ИЗМЕНЕНИЕ № 2

ОСТ 108.275.63-80

Блоки комутонные с траверсой для подвесок трубопроводов ТЭС и АЭС.
Конструкция и размеры

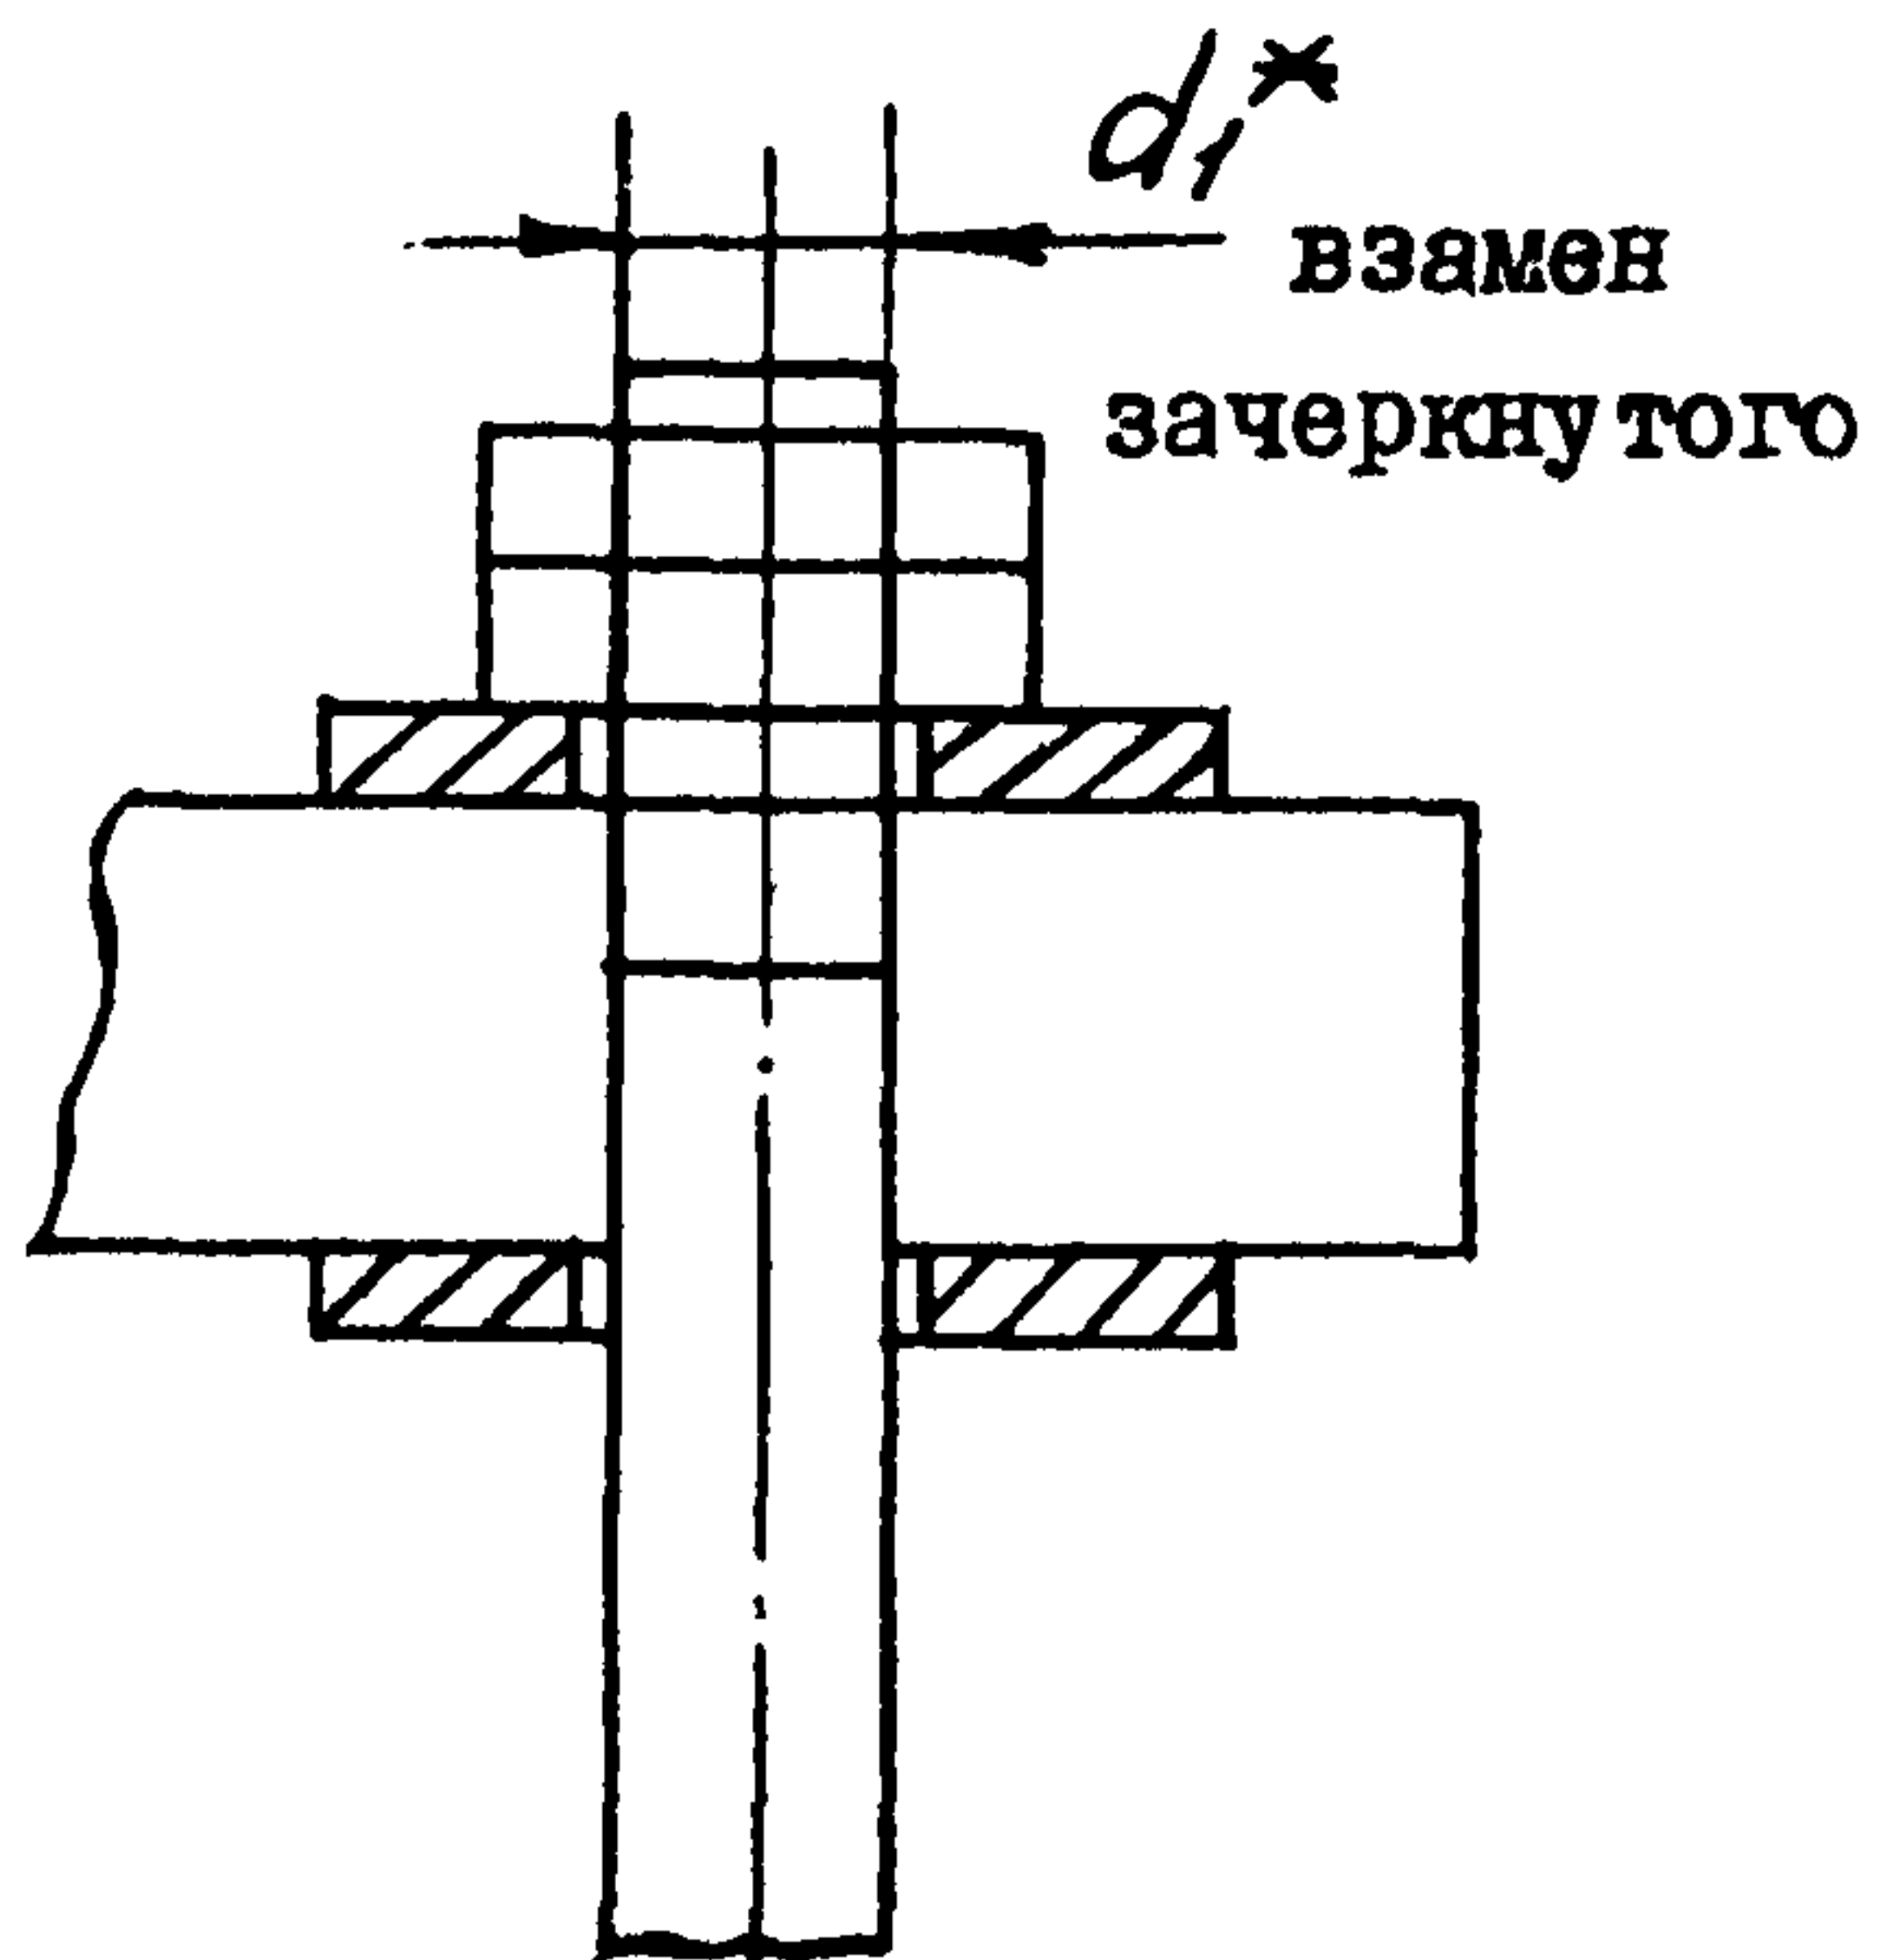
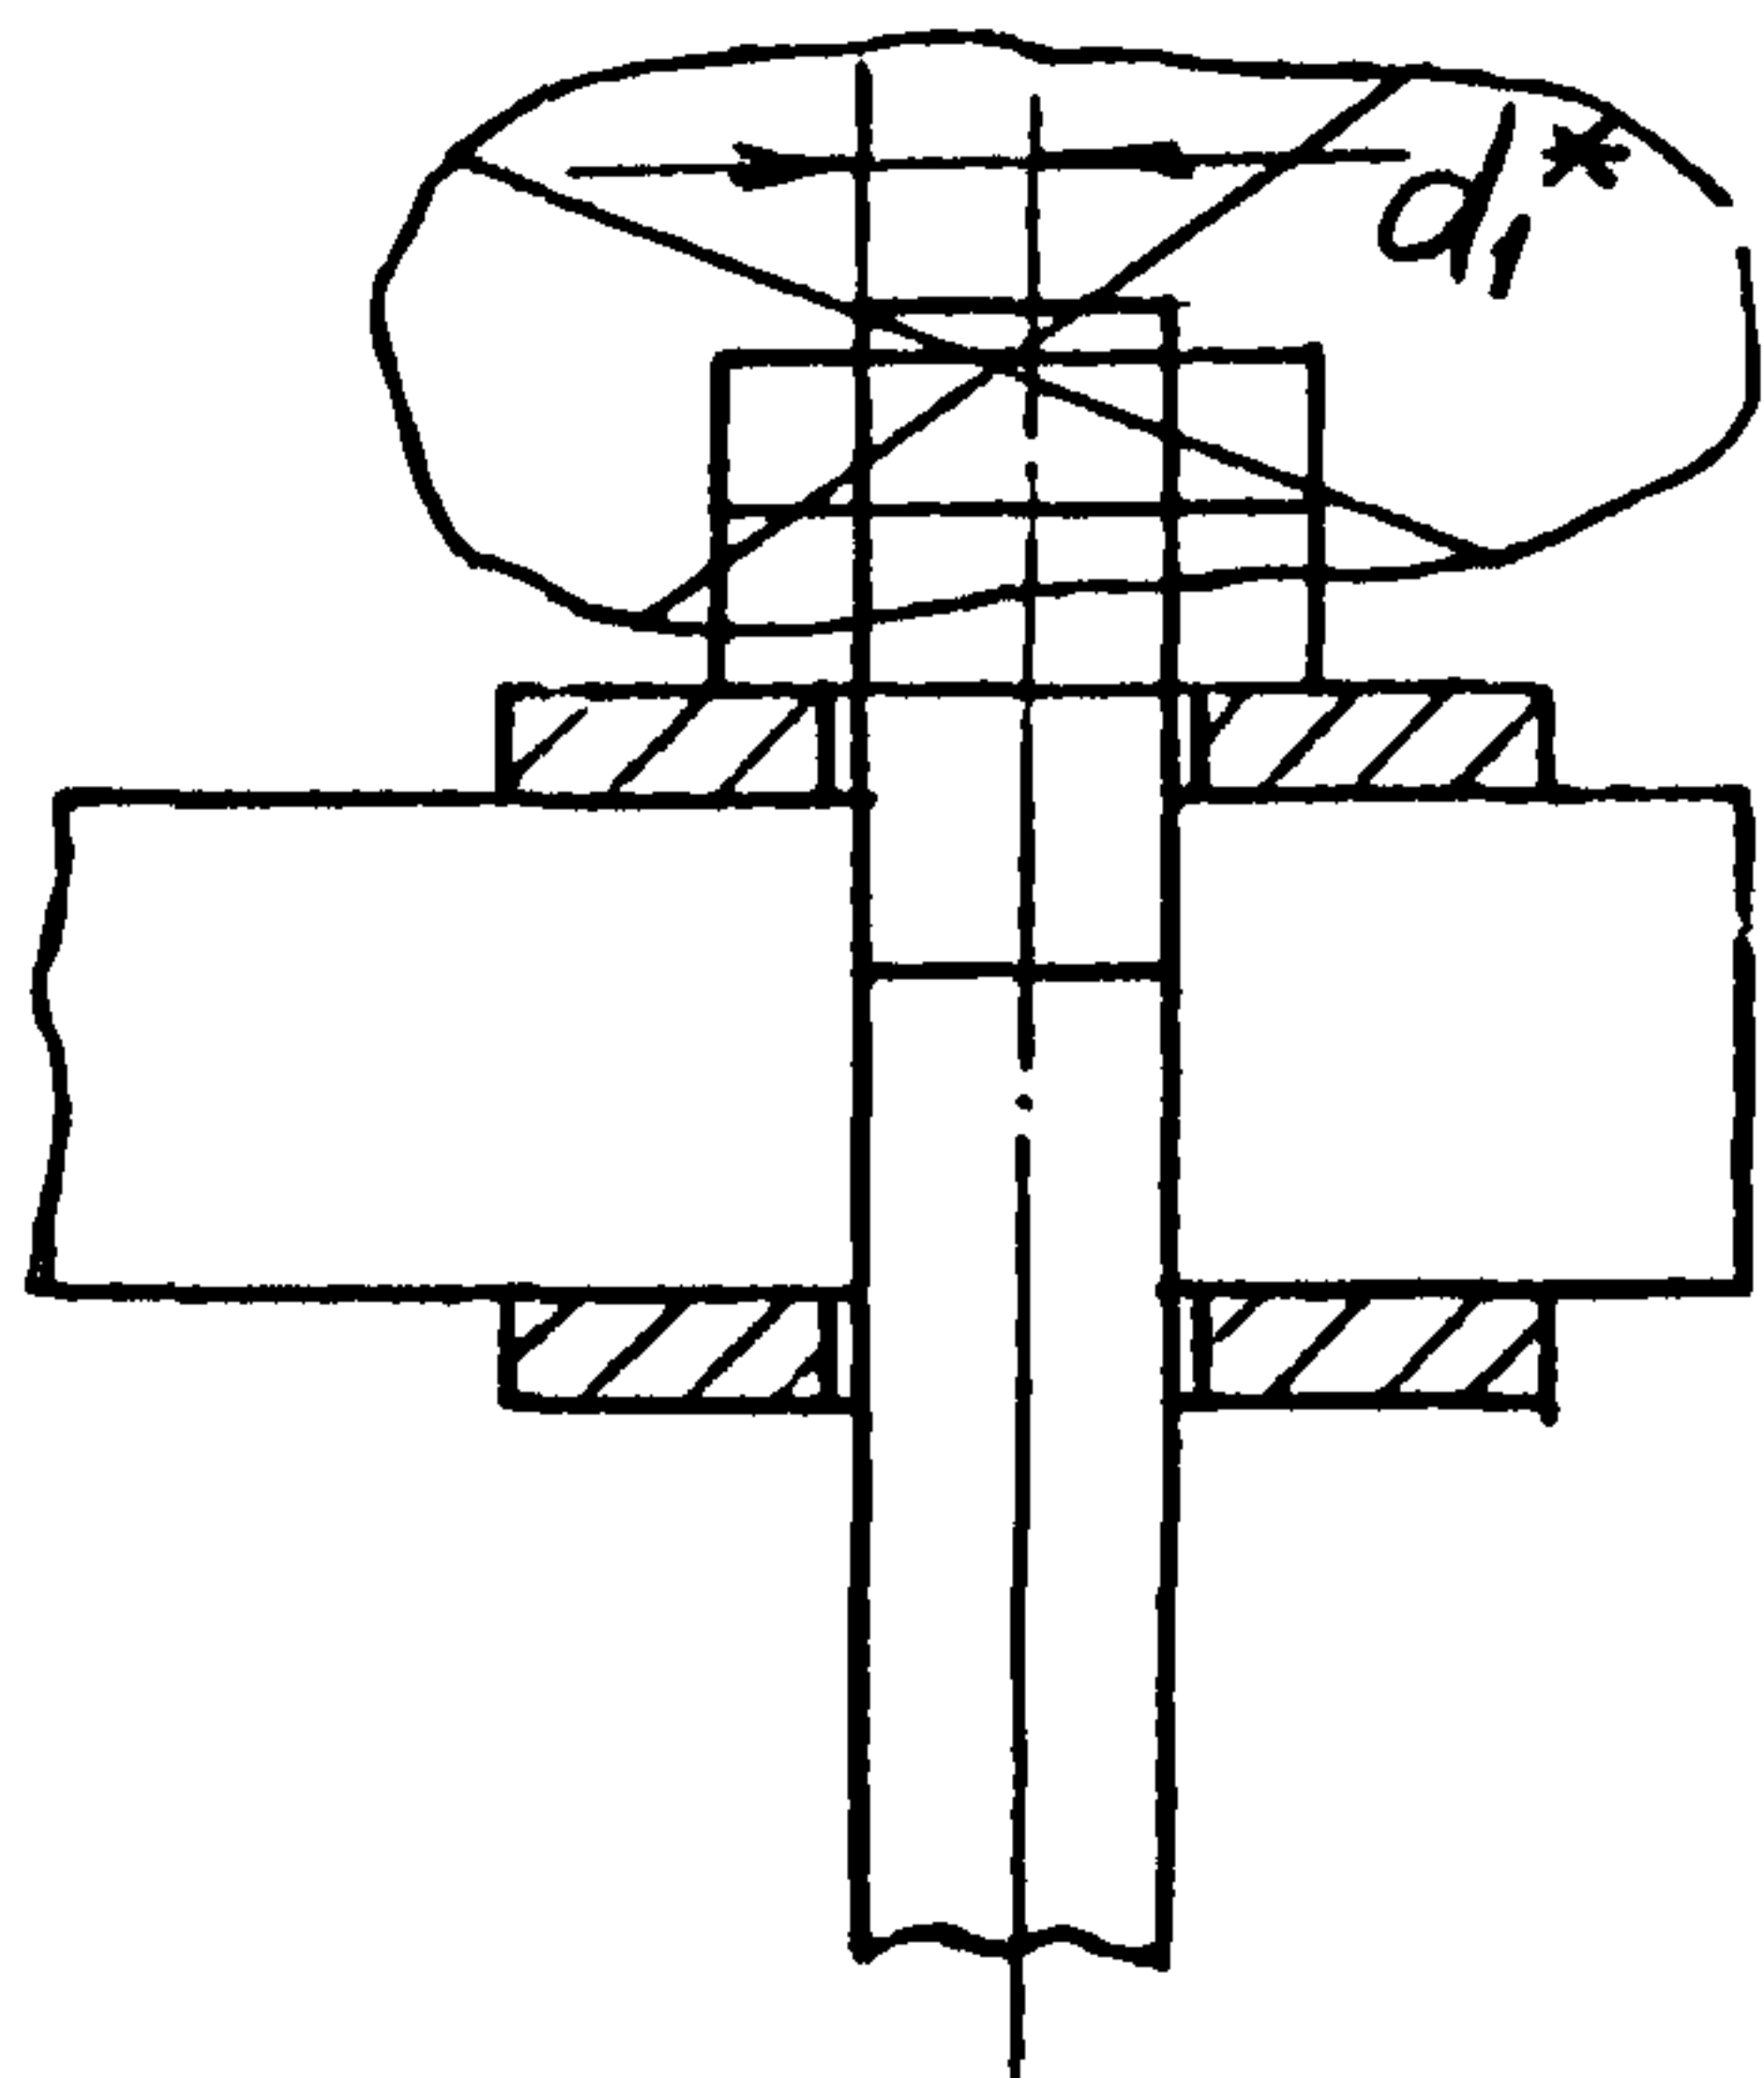
Изменить обозначение размера на чертеже:
